**Progetto di realizzazione del nuovo sealine e del campo boe per lo scarico
di gasolio e benzina da navi petroliere al largo del Porto di Pescara**

AGGIORNAMENTO STUDIO IMPATTO AMBIENTALE

A seguito delle modifiche al Progetto Definitivo

Relazione tecnica

Figura III.2 Individuazione delle aree di cantiere

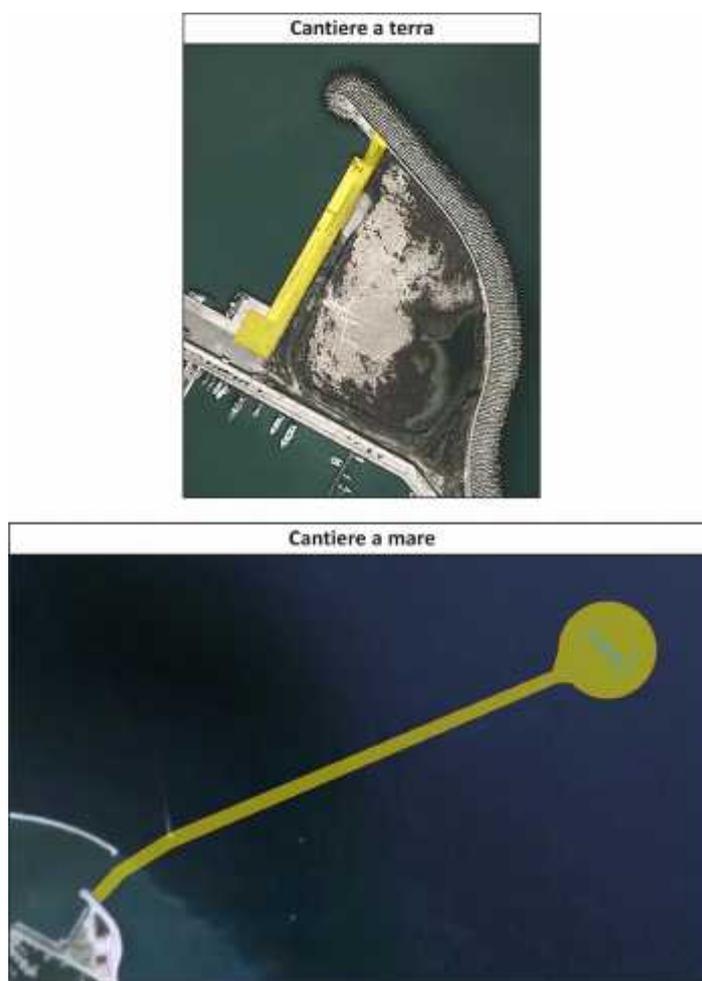
Nel paragrafo III.7.1, riguardante l’attività di cantiere, vengono illustrate le tipologie di attività previste e il cronoprogramma per ogni specifica attività. Inoltre si riporta la descrizione del cantiere e della attività previste suddividendolo fra cantiere a terra e cantiere a mare.

In particolare a terra ci si riferisce al cantiere al porto di Pescara, per le attività di assemblaggio delle linee sottomarine e il loro varo attraverso il braccio maestro di levante, ed al cantiere al Deposito per la realizzazione dei nuovi serbatoi. Quest’ultimo riferimento non è più applicabile in quanto non è più prevista la realizzazione di nuovi serbatoi di acqua, ma il semplice collegamento funzionale di serbatoi esistenti.

Si riporta di seguito l’aggiornamento delle figura III.9 “Individuazione delle aree di cantiere”.

Le attività in Deposito saranno, in relazione alle modifiche descritte, di semplice collegamento funzionale dei serbatoi esistenti.
